12 de marzo de 2021

**Minuta Observaciones Ministerio de Transportes y Telecomunicaciones sobre
Proceso declaración de Oficio del Ministerio del Medio Ambiente de Humedales Urbanos 2021**

Ilustración 1: Polígono Humedal Desembocadura del río Lluta

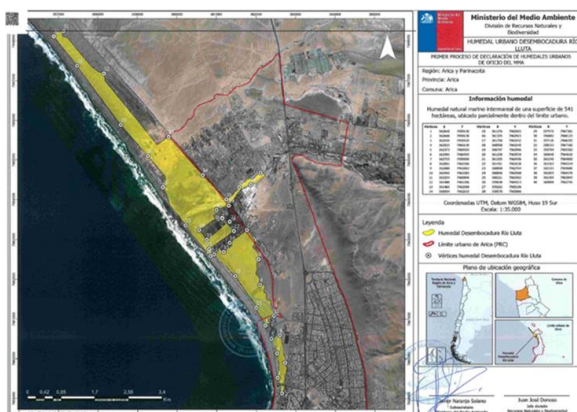
El reconocimiento de humedal podría generar impactos sobre eventuales proyectos de ampliación de la vía férrea del Ferrocarril Arica-Tacna, propiedad del Perú (línea azul en la figura 2) y amparada en el Tratado de Paz y Amistad de 1929 entre ambos países. El impacto se daría específicamente en el entorno del vértice 37, límite sur del humedal.

Asimismo, cabe señalar que en el área situada al norte de la desembocadura del río Lluta (área café en la figura 2), las características reconocidas del humedal condicionarían eventuales desarrollos logísticos (portuarios y aeroportuarios), tanto aquellos promovidos por el sector privado en los últimos años (e.g., terminal portuario que impulsa la empresa SOMARCO, mediante la solicitud de concesión marítima cuyo trámite se inició en febrero en 2019 ante el Ministerio de Defensa), como los que están siendo recogidos en la planificación urbana en tramitación por parte de la Municipalidad de Arica.

Ilustración 5: Polígono Humedal Paseo Ribereño de Vallenar

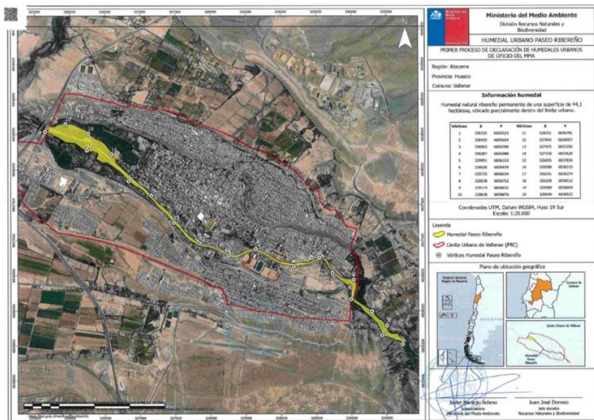
Existen dos proyectos, en etapa de prefactibilidad, que se encuentran en desarrollo, y eventualmente, podrían requerir un análisis para verificar si cumplen con “*el resguardo de sus características ecológicas y su funcionamiento, y la mantención del régimen hidrológico, tanto superficial como subterráneo*” del humedal señalado (según lo indicado en el reglamento). Los estudios son los siguientes:

- Estudio de Prefactibilidad “Construcción Acceso Oriente Población Torreblanca, Vallenar”, desarrollado por la SEREMI MINVU Región de Atacama, cuya solución seleccionada tiene el siguiente trazado. Eventualmente podría haber alguna incidencia.
- Estudio de Pre inversión “Mejoramiento Puente Brasil en Ruta C-48 y Accesos, Vallenar”, desarrollado por el MOP Dirección de vialidad. Actualmente el puente existe, pero la solución contempla una ampliación de capacidad en diversas alternativas.

Se sugiere revisar en detalle este punto con SEREMI MINVU de la región y MOP.

Ilustración 6: Vía Férrea FERRONOR S.A

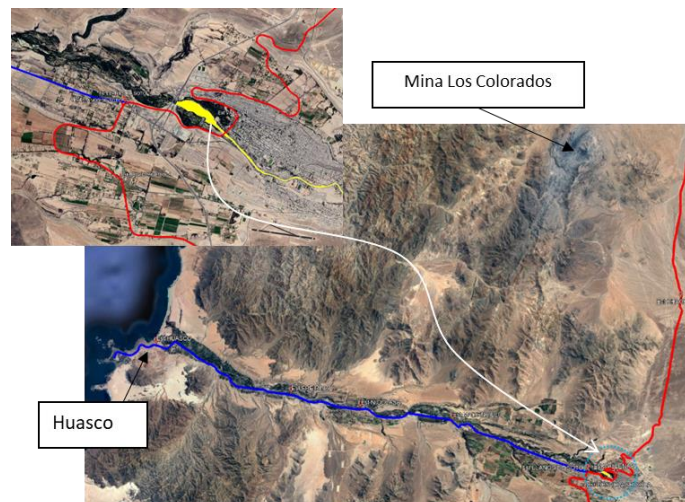
La vía férrea propiedad de la empresa privada FERRONOR S.A. cruza el humedal (Troncal Norte, línea roja en la figura 6), por lo que cualquier proyecto ferroviario en la línea lo impactaría. Es importante precisar que a 3 km al poniente del humedal se inicia el ramal Llanos de Soto-Huasco (línea azul), tramo propiedad de la Compañía de Acero del Pacífico S.A. (CAP) que, junto al troncal del FERRONOR, permite la movilización del concentrado de hierro desde la mina Los Colorados hasta el terminal portuario privado de Guacolda, en el puerto de Huasco.

Ilustración 10: Punto cercano de faja vía a Humedal 10 metros aprox

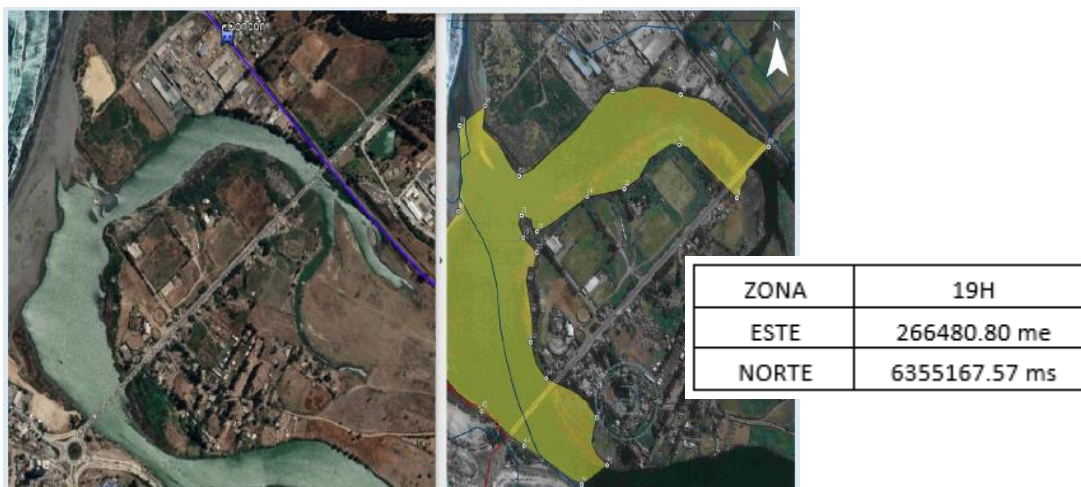
Según el polígono del humedal propuesto, existe un punto cercano de faja vía a Humedal 10 metros aproximadamente (ver Figura 10):

Dado lo anterior, es que se solicita con urgencia una reunión con MMA y EFE para revisar la distancia suficiente que debiera existir entre la faja y el polígono del humedal, de manera de cumplir con las normas de seguridad de los proyectos ferroviarios en estudio.

Ilustración 11: Ramal San Pedro – Ventanas

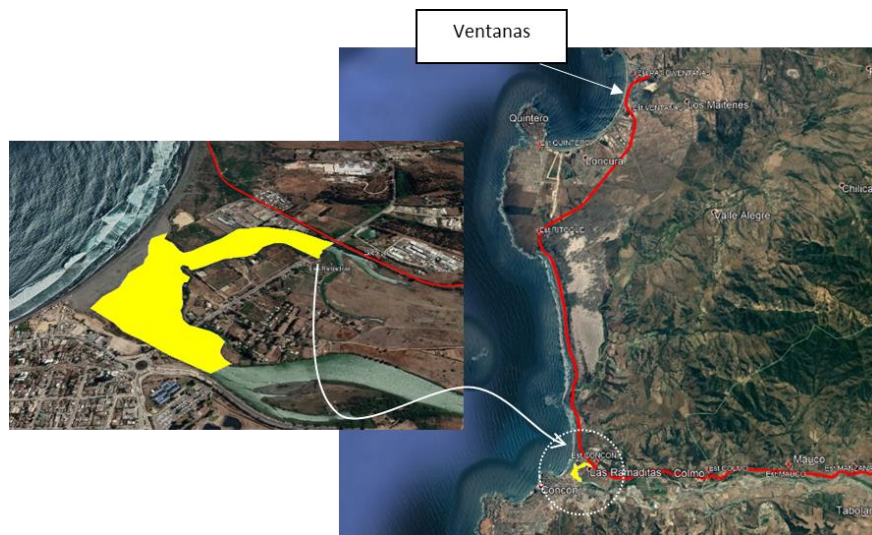
Por otro lado, existe el Ramal San Pedro – Ventanas propiedad de EFE, que conforma el límite nor-oriental del humedal (línea roja de la figura 11 a continuación). No obstante, se estima que el impacto no sería significativo, ya que eventuales obras de ampliación de capacidad podrían ser realizadas hacia el borde opuesto.

En el ámbito vial, el polígono del humedal cruza la ruta F-30-E, bajo gestión del Ministerio de Obras Públicas (MOP), la cual permite el acceso desde el sur a los terminales portuarios privados de la bahía de Quintero-Ventanas. Eventualmente podría haber implicancias para el proyecto de mejoramiento de la ruta F30. Se sugiere revisar en detalle este punto con MOP.

Existen servicios regulados de transporte público urbano que operan por el borde del humedal (UN03 y UN06 de PE Gran Valparaíso). **Se solicita que quede en acta de reconocimiento de humedal urbano, la existencia de estos servicios de transporte público, y la posibilidad de que éstos sean modificados si el MTT lo dispone por requerimiento del Gobierno Regional o la Municipalidad correspondiente.** Cabe señalar que el transporte público es un servicio esencial para la comunidad y su continuidad debe ser asegurada.

Ilustración 12: Polígono Sistema Laguna y Estero Cartagena

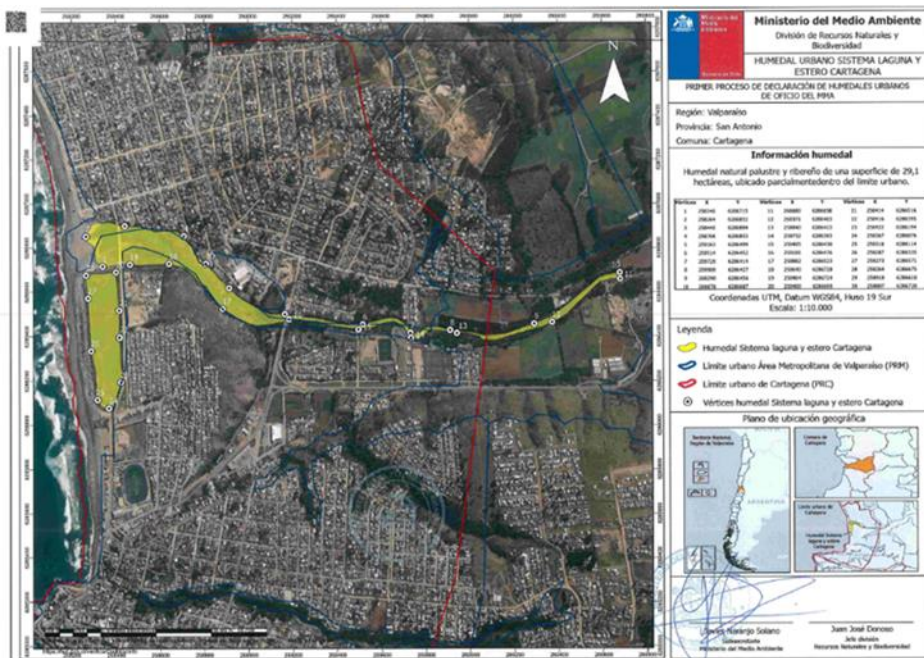
Los servicios subsidiados de transporte público CTA0554 y CTE1674 operan por el puente San Sebastián que intersecta el humedal. **Se solicita que quede en acta de reconocimiento de humedal urbano, la existencia de estos servicios de transporte público, y la posibilidad de que éstos sean modificados si el MTT lo dispone por requerimiento del Gobierno Regional o la Municipalidad correspondiente.** Cabe señalar que el transporte público es un servicio esencial para la comunidad y su continuidad debe ser asegurada.

Ilustración 13: Polígono Humedal El Trapiche

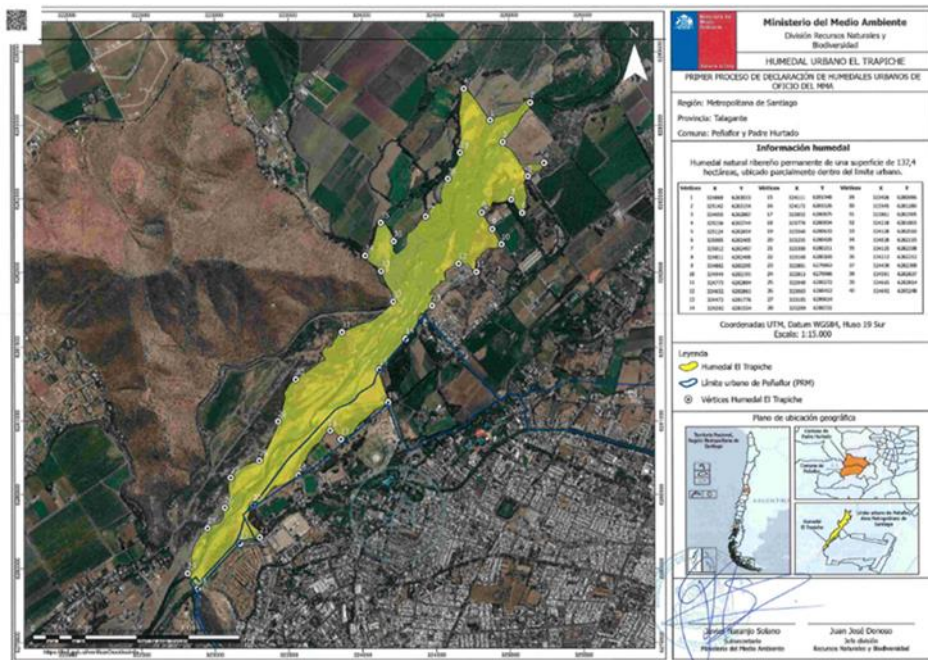
El polígono del humedal urbano es travesado por vialidad MOP existente (Camino Malla-rauco). Se sugiere revisar en detalle este punto con MOP.

Ilustración 14: Polígono Humedal O'Higgins

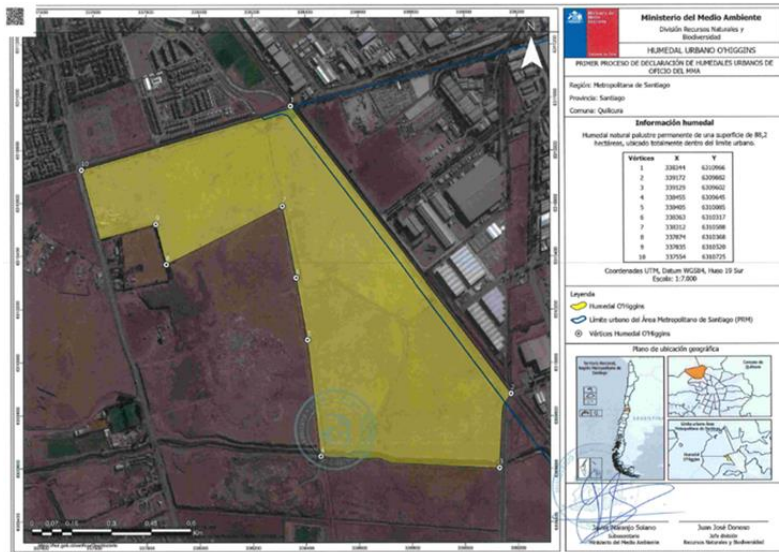
La vía férrea propiedad de EFE conforma el límite nor-oriente del humedal (línea roja en la figura 16). Actualmente EFE está desarrollando el proyecto Metrotrén Santiago-Batuco, que cuenta con Resolución de Calificación Ambiental (RCA) vigente. El proyecto considera una ampliación de capacidad respecto a la actual, mediante la construcción de tres vías férreas (dos para el movimiento de pasajeros y una para el transporte de carga). Además, la iniciativa proyecta la Estación Las Industrias, así como también una infraestructura de conexión vial mediante el Paso Desnivelado San Ignacio que conectará Av. San Ignacio con Av. Libertador Bernardo O'Higgins.

Según el polígono del humedal propuesto, éste se encuentra a 5 metros de la faja vía en toda la extensión:

Dado lo anterior, es que se solicita de manera urgente una reunión con MMA y EFE para revisar la distancia suficiente que debiera existir entre la faja y el polígono del humedal, de manera de cumplir con las normas de seguridad del proyecto Metrotrén Santiago-Batuco.

Ilustración 15: Acceso Norte Quilicura

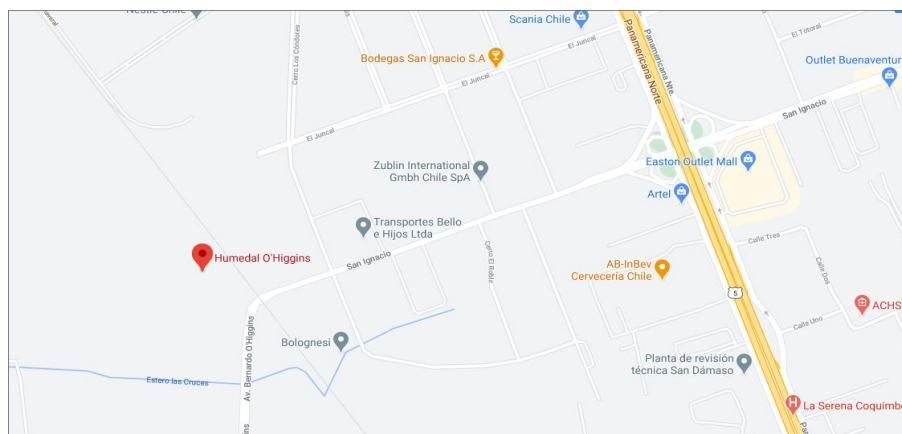
El polígono está emplazado en un sector de Quilicura cercano a una vía de acceso a la comuna por el norte (menos de 200 mts, ver figura 15). Solicitamos que estas vías de acceso no sean sujeto de aplicación de normas restrictivas a la circulación o uso de la misma, ya que esto afectaría al transporte mayor y en particular al transporte público que actualmente opera en el sector.

Se solicita que quede en acta de reconocimiento de humedal urbano, la existencia de estos servicios de transporte público, y la posibilidad de que éstos sean modificados si el MTT lo dispone.

Ilustración 17: PRMS 100

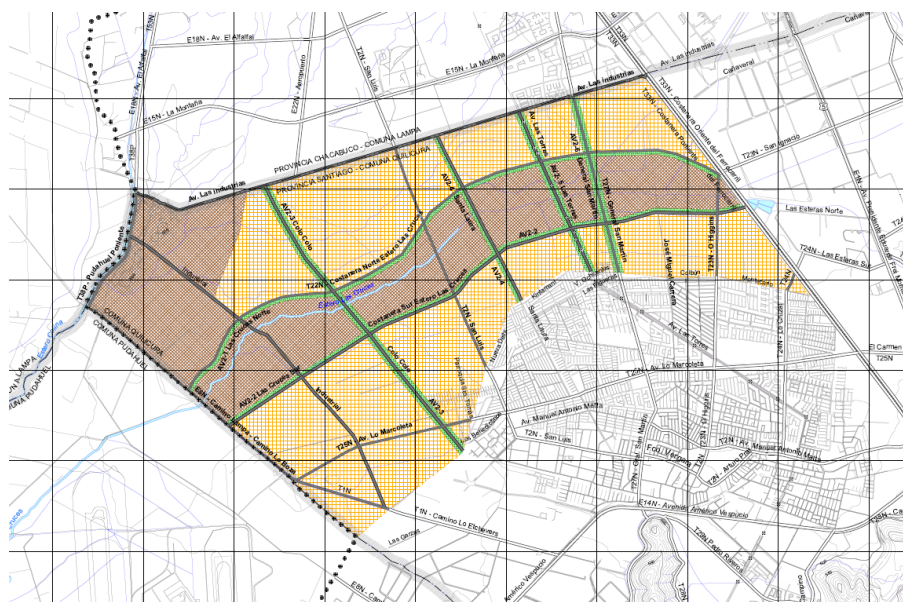
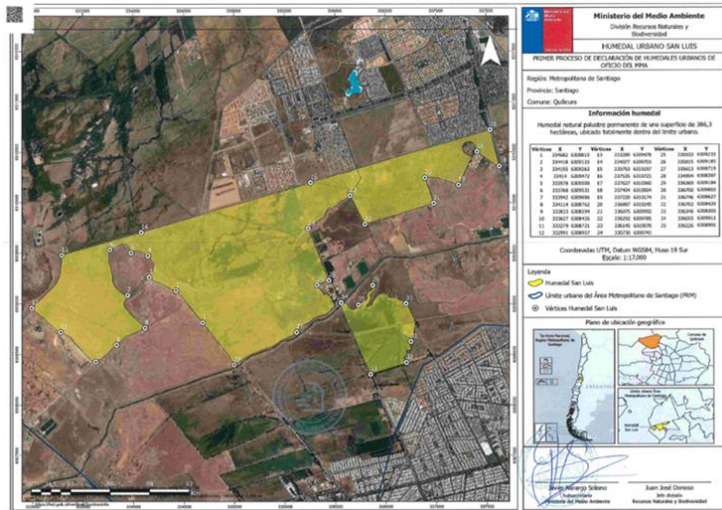
Existen vías planificadas en el Plan Regulador Metropolitano de Santiago (PRMS 100) cuyo trazado está considerado dentro del área definida para el humedal, tal como se aprecia en la figura 17:

Solicitamos información del impacto de esta eventual declaratoria en el PRMC y la conectividad del sector.

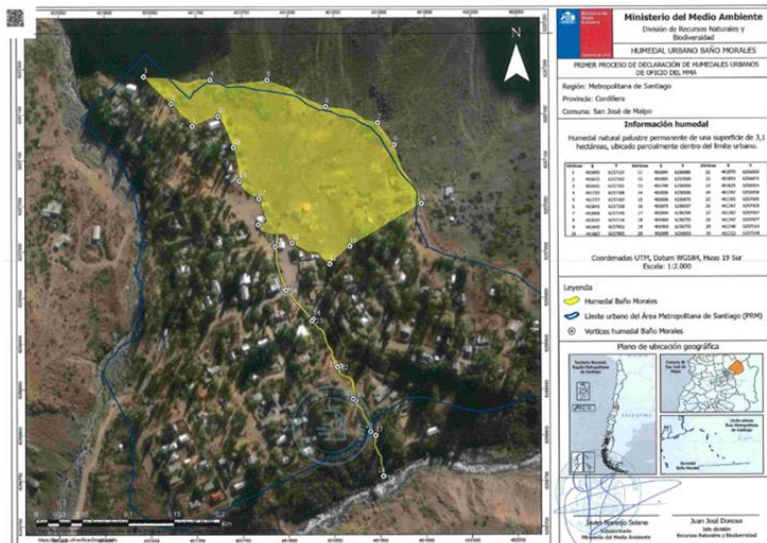
Solicitamos información del impacto de esta eventual declaratoria en el PRMC y la conectividad del sector.

Ilustración 22: Polígono Humedal Tranque La Poza

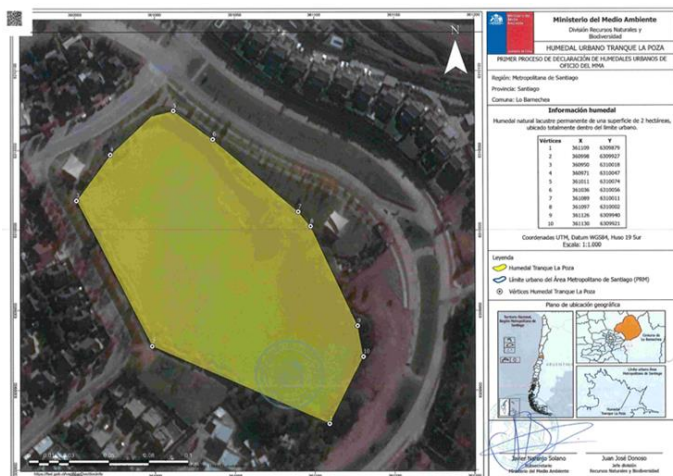
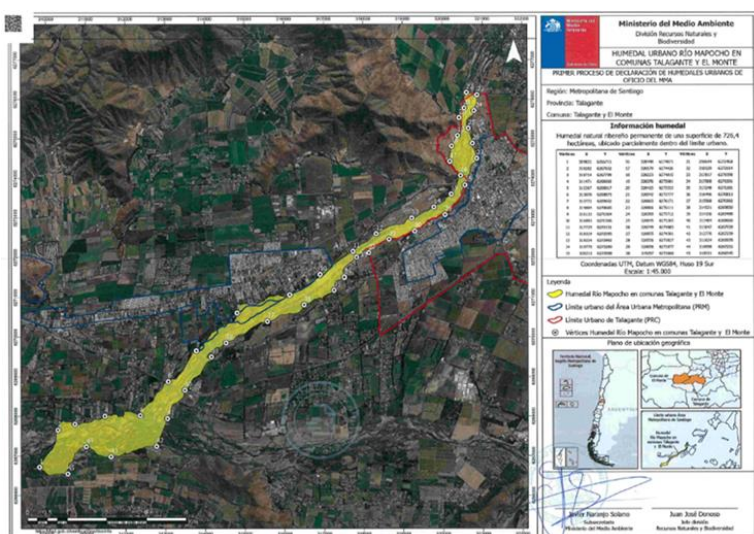
El polígono se encuentra adyacente a la vialidad "Paseo Pie Andino" lo que podría tener implicancias con la futura implementación de la calzada poniente de "Paseo Pie Andino". Se sugiere revisar en detalle este punto con MOP o MINVU, según corresponda.

Ilustración 26: Vialidad proyectada

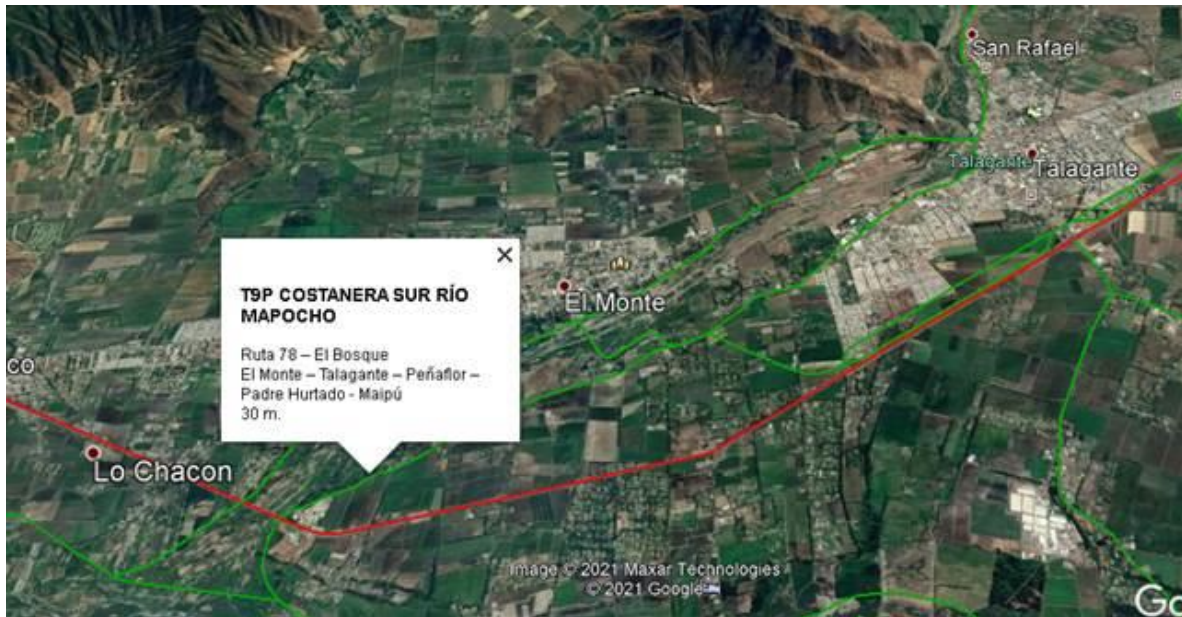
El polígono del humedal urbano es travesado por vialidad MOP, la Concesión de la Ruta 78 y el Antiguo Camino a Melipilla G-78. Además, respecto de Vialidad proyectada se encuentran La Costanera Norte y Costanera Sur del Río Mapocho (en color verde de la figura 26). Se sugiere revisar en detalle este punto con MOP.

Existen servicios subsidiados de transporte público que operan por puente San Francisco Nuevo que intersecta el humedal (CTE1616-CTE1617). También hay servicios de transporte público urbano (folios 500039 - 500005 - 500053 - 500023 - 500031), que cruzan distintos sectores del humedal, por Ruta 78 y Puente San Francisco. **Se solicita que quede en acta de reconocimiento de humedal urbano, la existencia de estos servicios de transporte público, y la posibilidad de que éstos sean modificados si el MTT lo dispone por requerimiento del Gobierno Regional o la Municipalidad correspondiente.** Cabe señalar que el transporte público es un servicio esencial para la comunidad y su continuidad debe ser asegurada.

Ilustración 31: Polígono Humedal Laguna Rayencura

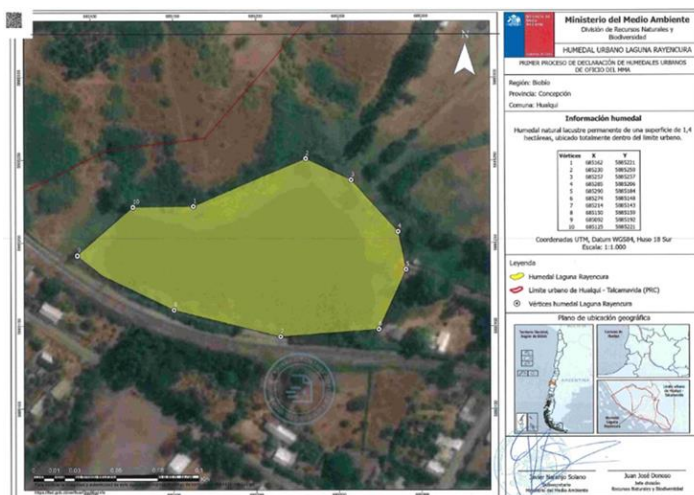
El humedal se ubica colindante al corredor ferroviario San Rosendo – Talcahuano, propiedad de EFE (línea roja en la figura 32 siguiente). En este corredor circula actualmente el servicio Corto Laja, con

Según el polígono del humedal propuesto, existe un punto cercano de faja vía a humedal (5 metros aproximadamente):

Dado lo anterior, es que se solicita en forma urgente una reunión con MMA y EFE para revisar la distancia suficiente que debiera existir entre la faja y el polígono del humedal, de manera de cumplir con las normas de seguridad del servicio Corto Laja y los futuros servicios interurbanos en evaluación.

Ilustración 35: Polígono Humedal Mallolafquen

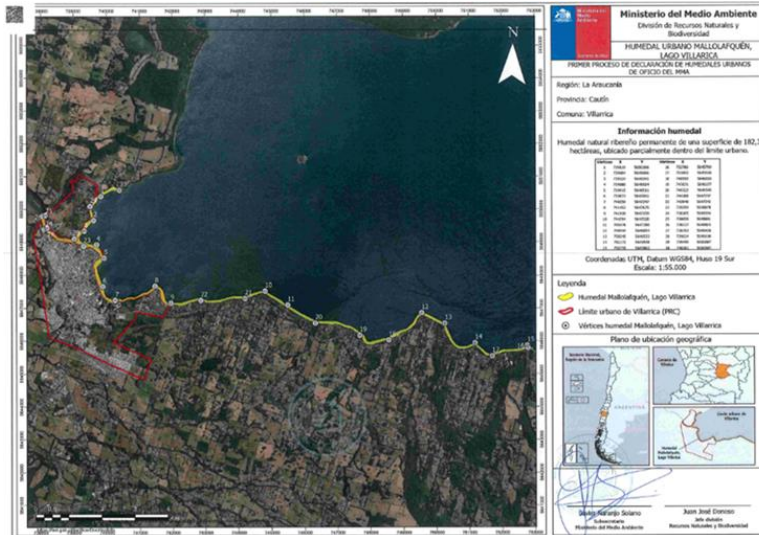
El humedal limita al poniente con un sector del ramal Loncoche-Villarrica (línea roja figura 36). Esta vía está contemplada para futuros proyectos de Trenes Turísticos.

Según el polígono del humedal propuesto, existe un punto cercano de faja vía a humedal (87 metros aproximadamente):

Dado lo anterior, es que se solicita una reunión con MMA y EFE para revisar la distancia suficiente que debiera existir entre la faja y el polígono del humedal, de manera de cumplir con las normas de seguridad de los futuros proyectos turísticos.

Los servicios subsidiados de transporte público CTA0550, CTR0177, CTA0379, CTA0372 y CTE0854 operan por puente Leufulafquen que intersecta el humedal. **Se solicita que quede en acta de reconocimiento de humedal urbano, la existencia de estos servicios de transporte público, y la posibilidad de que éstos sean modificados si el MTT lo dispone por requerimiento del Gobierno Regional o la Municipalidad correspondiente.** Cabe señalar que el transporte público es un servicio esencial para la comunidad y su continuidad debe ser asegurada.

Ilustración 37: Polígono Humedal Krahmer

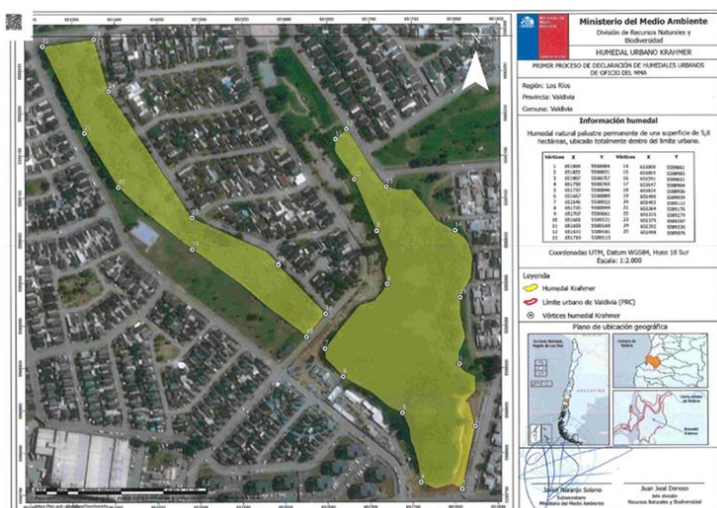
El servicio L20 de transporte público urbano colinda con el Humedal en calle Francia. **Se solicita que quede en acta de reconocimiento de humedal urbano, la existencia de estos servicios de**

transporte público, y la posibilidad de que éstos sean modificados si el MTT lo dispone por requerimiento del Gobierno Regional o la Municipalidad correspondiente. Cabe señalar que el transporte público es un servicio esencial para la comunidad y su continuidad debe ser asegurada.

Ilustración 40: Red Troncal Sur de EFE

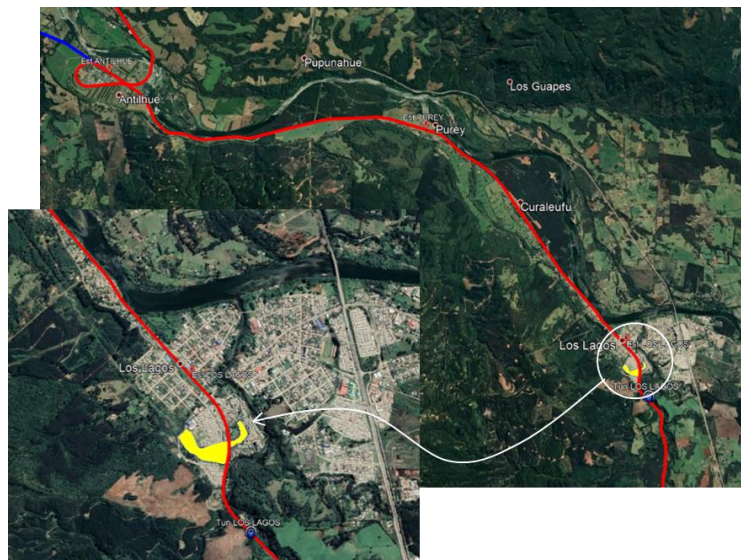
La vía férrea de la Red Troncal Sur de EFE (línea roja en la figura 40) cruza el humedal a la altura de la ciudad de Los Lagos (20 Km al sur de Altihue). Está en evaluación la circulación de trenes de pasajeros interurbanos como Santiago – Puerto Montt o Valdivia – Puerto Montt, los cuales circularían por este corredor ferroviario. Así también, existen servicios de carga que circulan por este tramo, y que a futuro podrían aumentar.

Según el polígono del humedal propuesto, existe un punto cercano de faja vía a humedal (5 metros aproximadamente):

Dado lo anterior, es que se solicita en forma urgente una reunión con MMA y EFE para revisar la distancia suficiente que debiera existir entre la faja y el polígono del humedal, de manera de cumplir con las normas de seguridad de los proyectos ferroviarios en evaluación.
